DAGAS – Nový napouštěcí ventil

Vysvětlení servisní informace:

Servisní Informace A-02-07-002-01

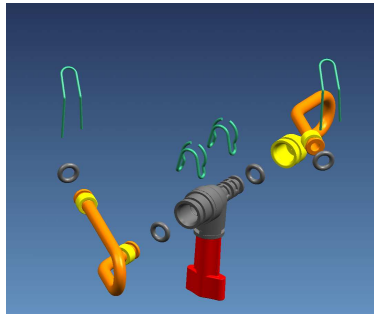
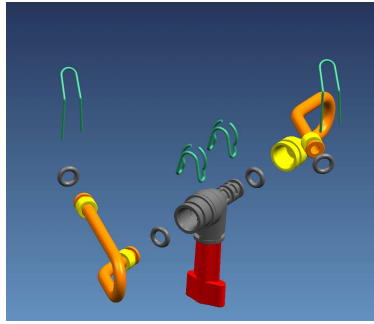
Z důvodů změny dodavatele byl vyměněn napouštěcí ventil u nástěnných kotlů Dagas.

Všechny výše uvedené kotle s datakódem FD <= 687 (do července 2006) mají ve své konstrukci napouštěcí ventil na dvě převlečné matice.

Kotle vyrobené s datakódem FD >= 688 (od srpna 2006 do dneška) mají ve své konstrukci napouštěcí ventil na „O” kroužky + spony. Viz následující stránky.

V případě opravy/výměny starého typu napouštěcího ventilu (závitový spoj) bude možno do vyprodání zásob vyměnit samostatný ventil (poz.15-19928555) nebo celou přípojovací sestavu (poz.14-19928509).

Starší typ ventilu, jeho jednotlivé díly (poz. 15,16,8,28) a celá sestava (poz.14) budou ve skladu ND pouze do vyprodání zásob. Poté bude ve skladu ND pouze celá sestava sponového typu.

Objednací číslo pro celou sestavu (19928509) zůstalo shodné pro oba druhy sestav (závit/spony), do vyprodání zásob bude vhodné v objednávkách ND specifikovat daný typ připojení napouštěcího ventilu.

Záměny jednotlivých sestav (závit/spony) jsou plně kompatibilní.

2A Tepelný výměník

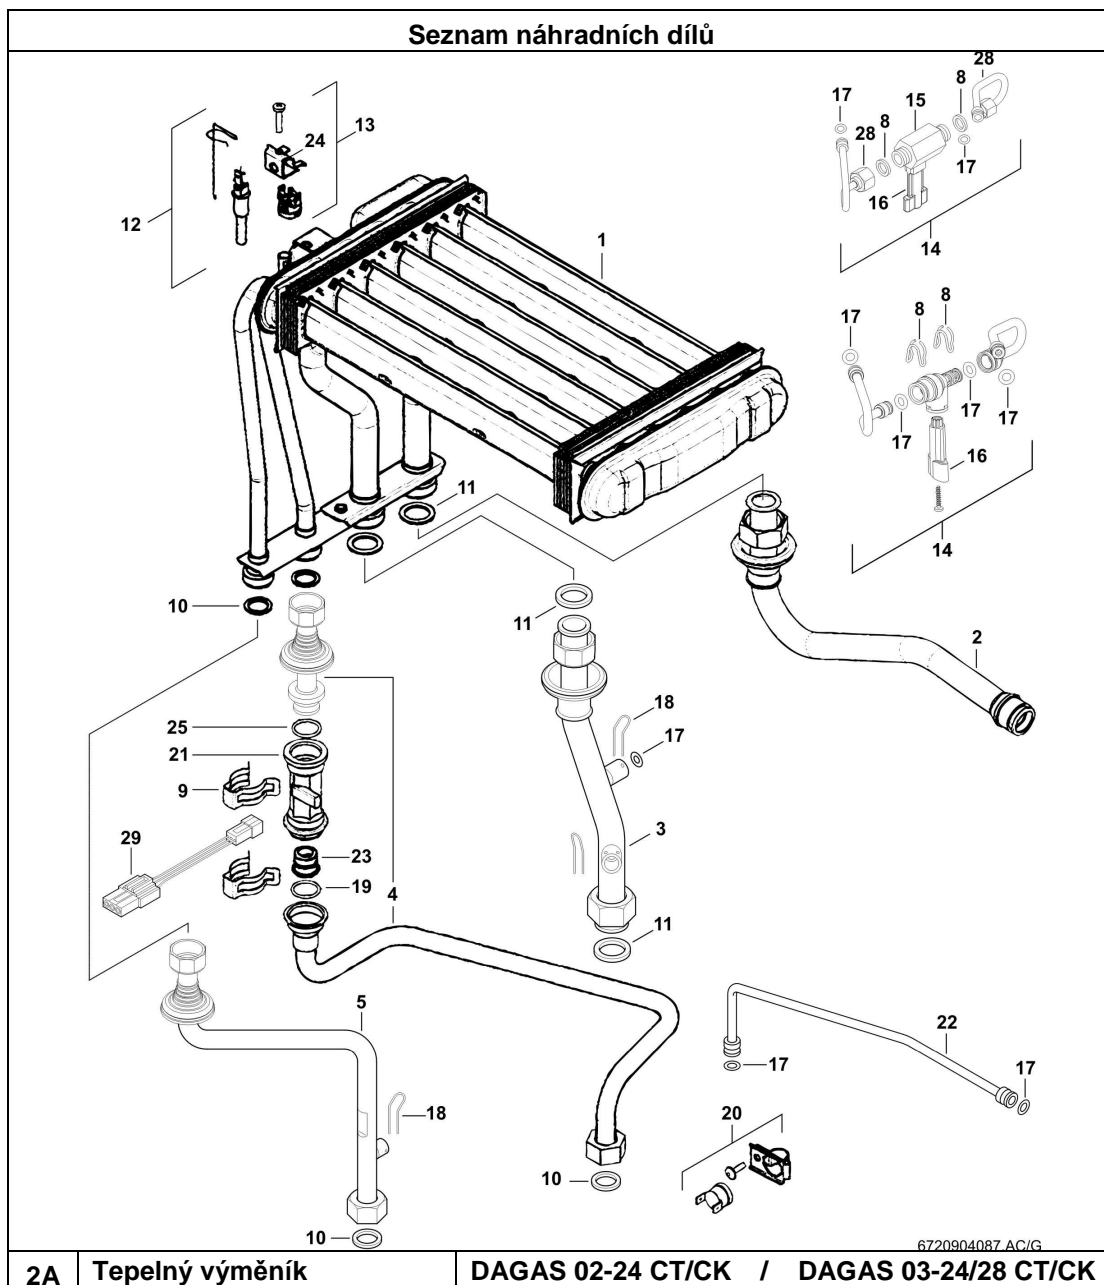
Poz.	Popis	Sér. číslo	Objednací číslo	PG	Typ plynu	02-24 CT	02-24 RT	03-24 CT	03-24 RT	03-28 CT	Poznámky
1	Tepelný výměník		19 928 444			■		■			
1	Tepelný výměník		19 928 445							■	
2	Trubka vratné vody 1		19 928 530			■		■		■	
3	Trubka topné vody		19 928 512			■		■		■	
4	Trubka vstupu TUV		19 928 517			■		■		■	
5	Trubka výstupu TUV		19 928 511			■		■		■	
8	Těsnění (10x) (závitový spoj)		19 928 417			■		■		■	zrušeno FD687
8	Spona napoušt. ventilu (sponový spoj)	(10x)	87199053350			■		■		■	nový díl FD688
9	Spona turbínky (10x)		19 928 424			■		■		■	
10	Těsnění 18.6x13.5x1.5 (1/2") (10x)		19 928 416			■		■		■	
11	Těsnění 23.9x17.2x1.5 (3/4") (10x)		19 928 415			■		■		■	
12	NTC čidlo teploty ÚT		19 928 442			■		■		■	
13	Havarijní termostat 110°C		19 928 562			■		■		■	
14	Napouštěcí ventil – sest. (závitový spoj)		19 928 509			■		■		■	zrušeno FD687
14	Napouštěcí ventil – sest. (sponový spoj)		19 928 509			■		■		■	nový díl FD688

15	Napouštěcí ventil (závitový spoj)		19 928 555			■		■		■	zrušeno FD687
16	Rukojeť napoušt. ventilu (závitový spoj)		19 928 425			■		■		■	zrušeno FD687
16	Rukojeť napoušt. ventilu (sponový spoj)		87199055180			■		■		■	nový díl FD688
17	O - kroužek 2.5x6 (10x)		19 928 543			■		■		■	
18	Drátěná spona - závlačka (10x)		19 928 558			■		■		■	
19	O - kroužek 2.4x17.6 (10x)		19 928 542			■		■		■	
20	NTC čidlo teploty TUV		19 928 549			■		■		■	
21	Snímač průtoku TUV - turbínka		19 928 570			■		■		■	
22	Trubka By-passu		19 928 510			■		■		■	
23	Omezovač průtoku TUV s filtrem		19 928 548			■		■		■	
24	Držák havarijního termostatu		19 928 422			■		■		■	
25	O - kroužek 2.0x16.0 (10x)		19 928 540			■		■		■	
28	Trubka napoušt. ventilu (závitový spoj)		19 928 508			■		■		■	zrušeno FD687
29	Kabel snímače průtoku TUV - turbínky		19 928 571			■		■		■
